第3回豊島廃棄物等処理事業フォローアップ委員会次第

日時 平成30年3月24日(土) 13:00～
場所 ロイヤルパークホテル高松 B1階 ロイヤルホール

表 1 地下水浄化対策等における進捗状況

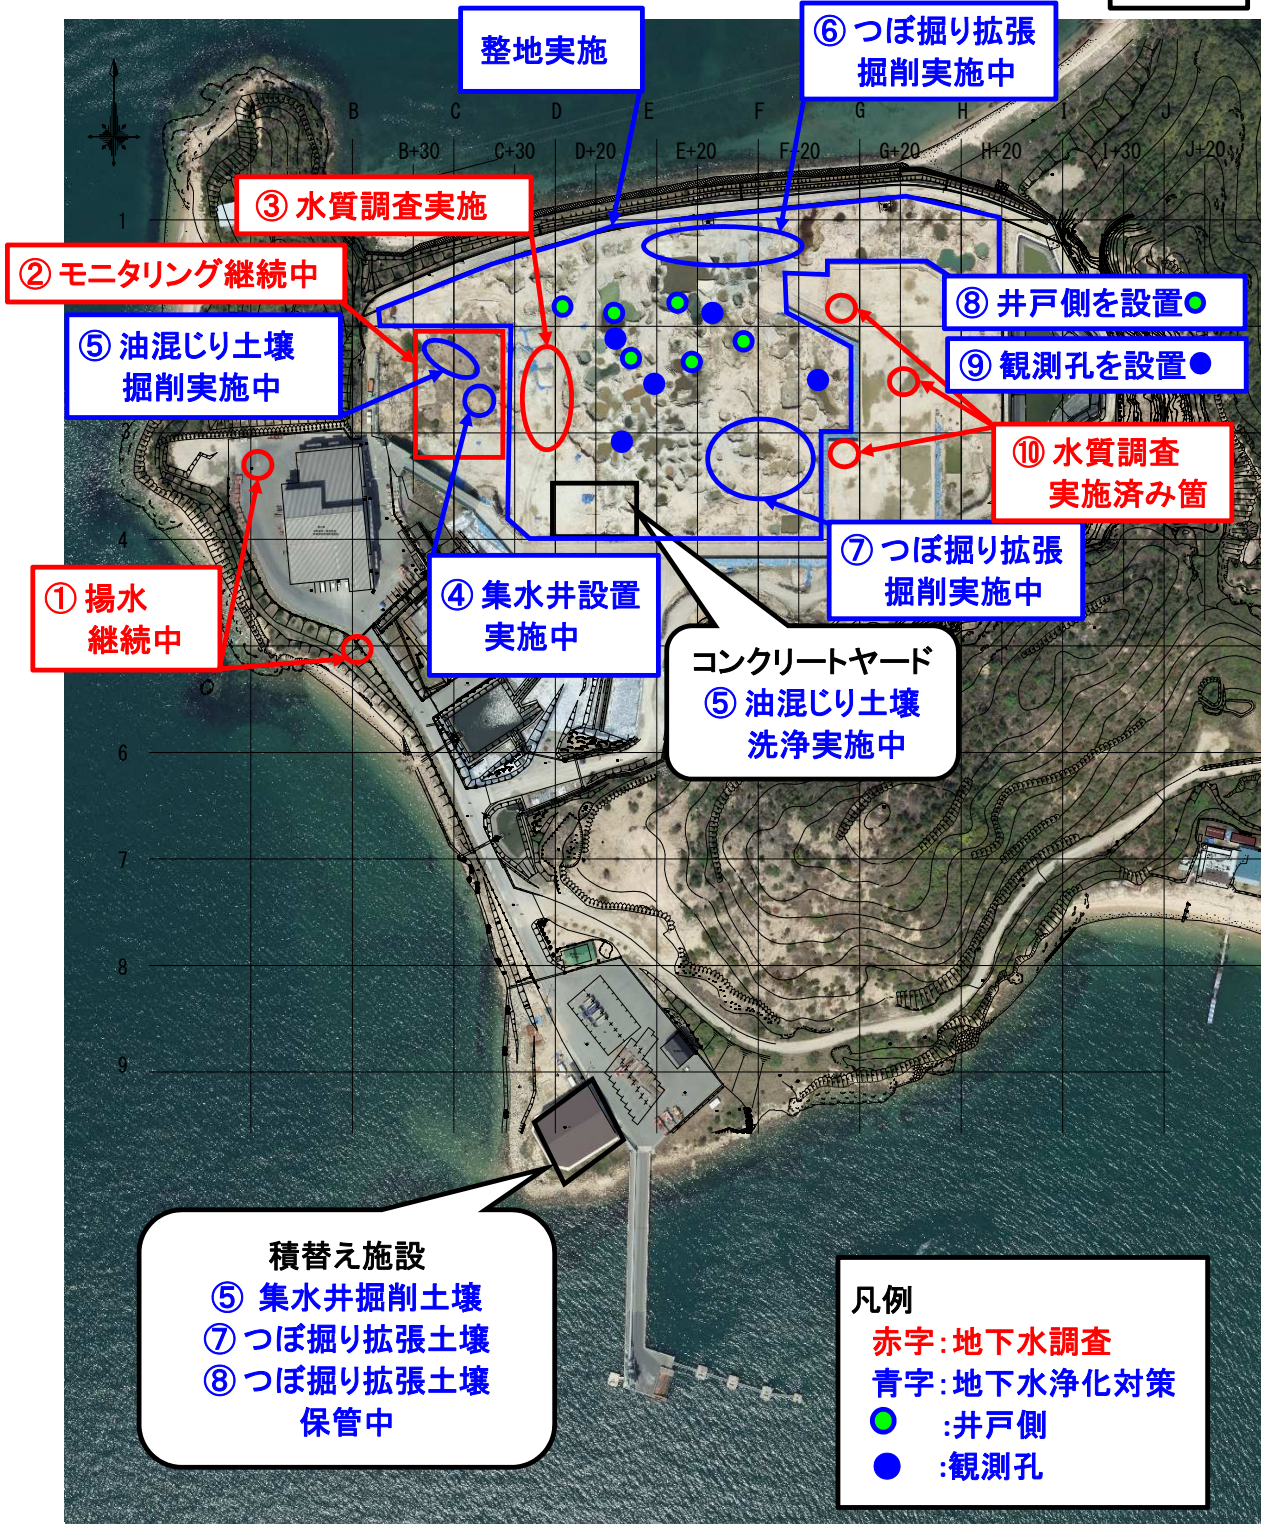
<委員からの意見等>

○工事の予定だけでなく、終わったものは色を変える等してわかるようにしてほしい。

豊島処分地内施設平面図

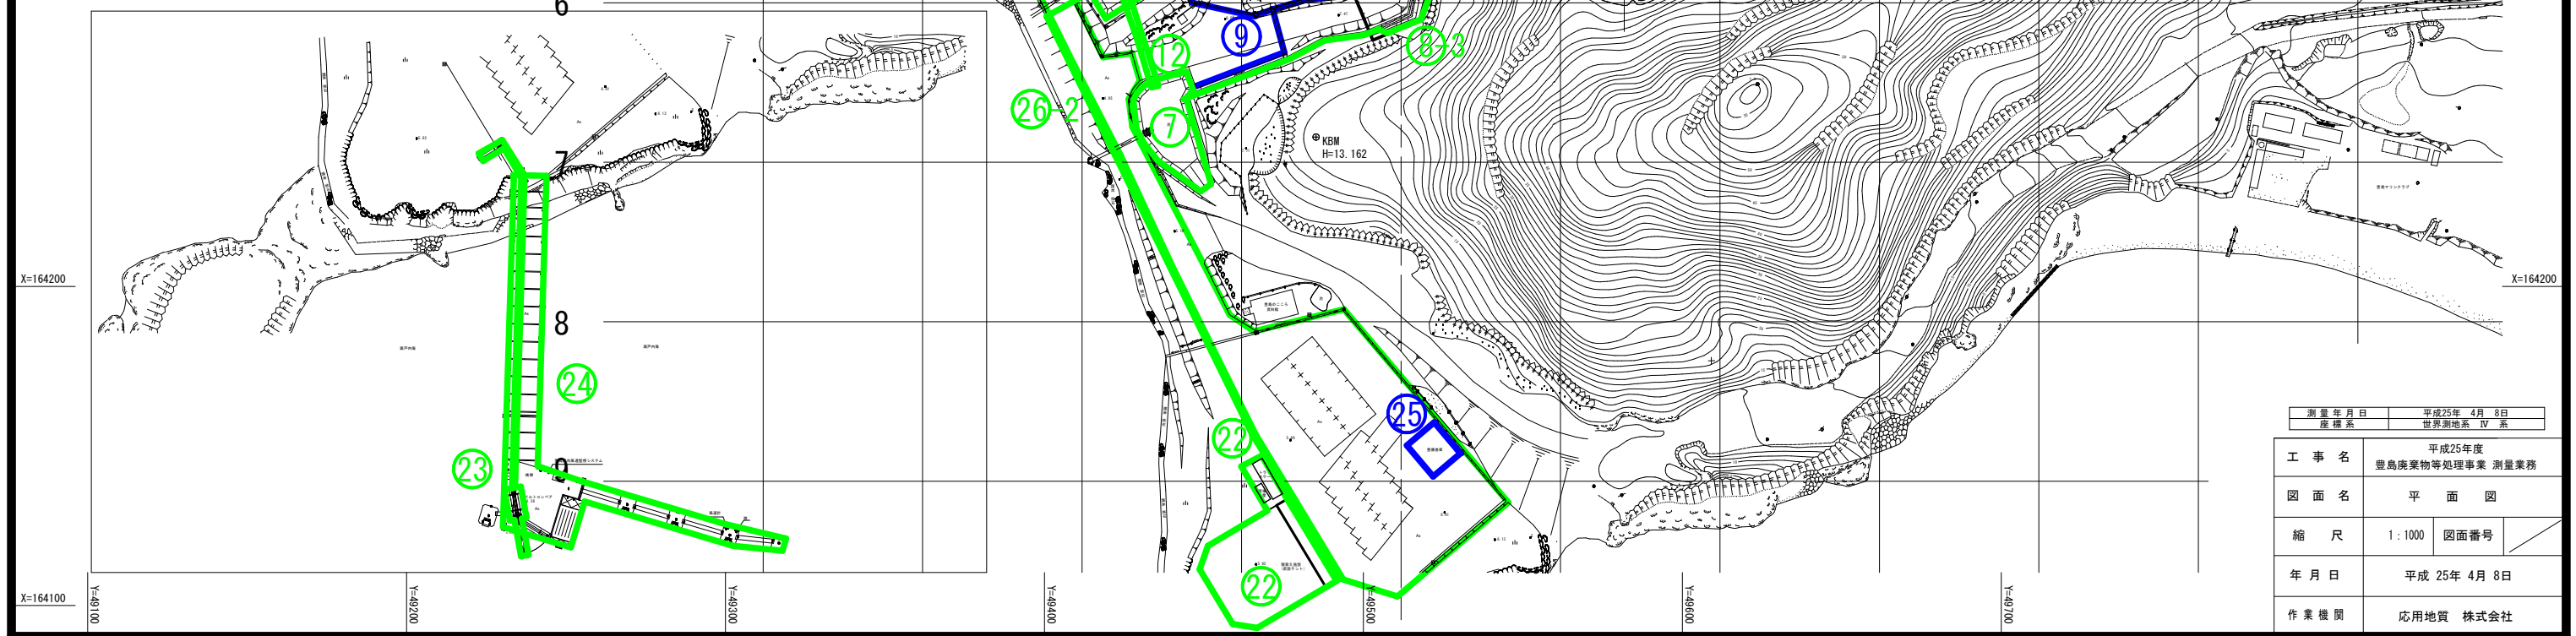
○改訂を反映したものであることを明確にすること。

○配管、貯留トレンチ、送水管について、平成29年度は実施せず次年度以降に対応することを明確にすること。【これらの記載方法について検討し、対応する。】
